# 新竹縣政府工程查核代表照片表

工程名稱：新埔鎮 118 線 10K+350 至 13K+550(褒忠路至環南街)輸氣管線改善工程(施工費)乙式

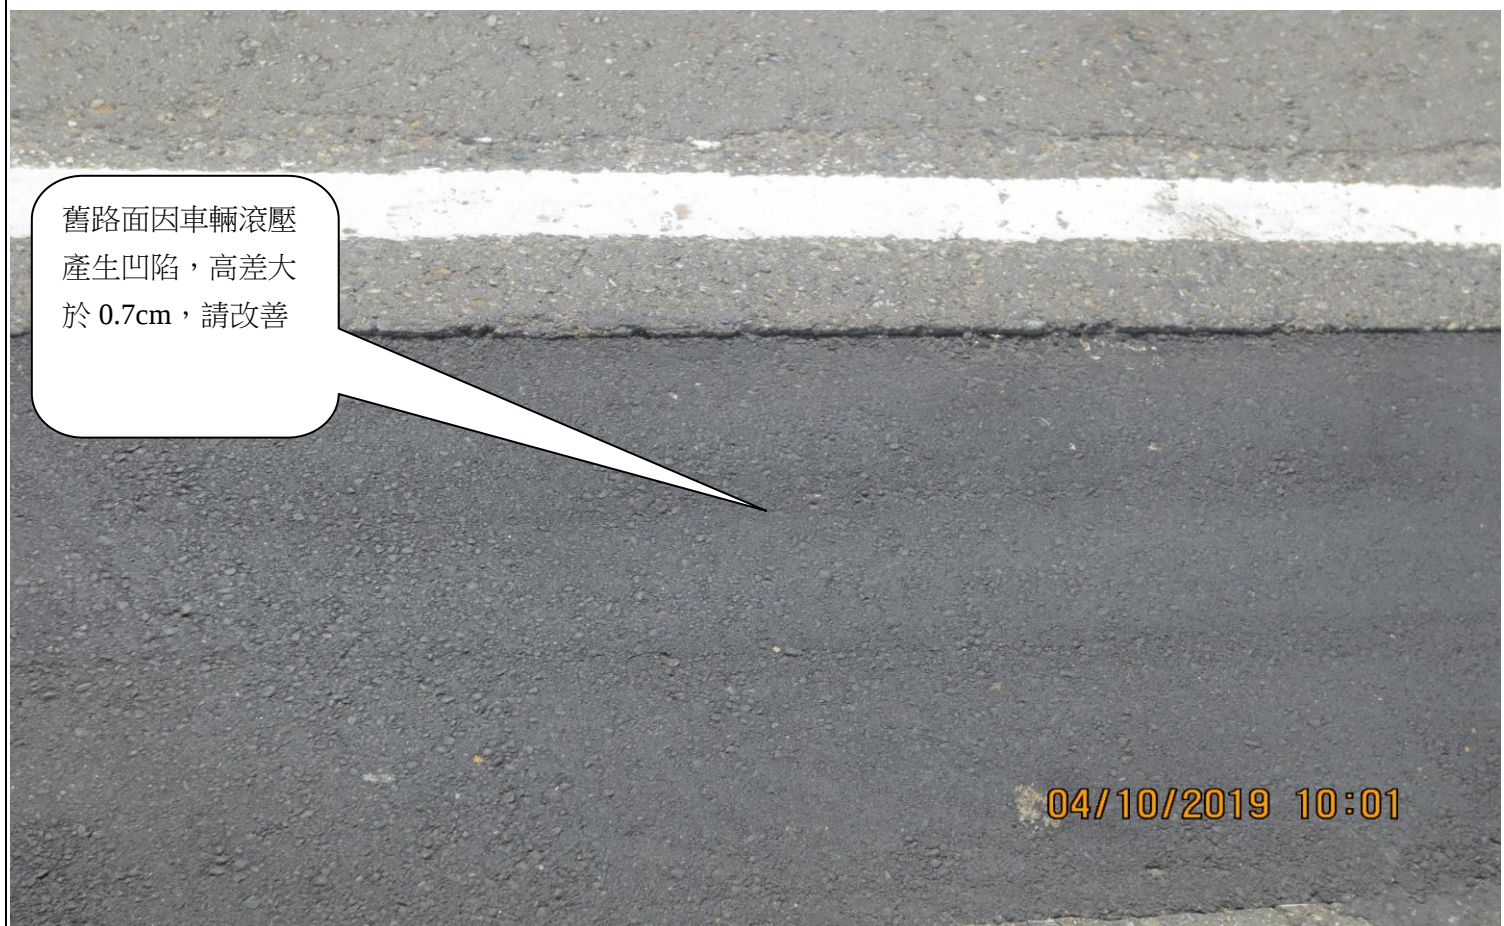
PG465~+466 樁  
點間有 AC 剩餘  
料未清理，請改  
善。

PG465~+466 樁點間有 AC 剩餘料未清理，請改善。
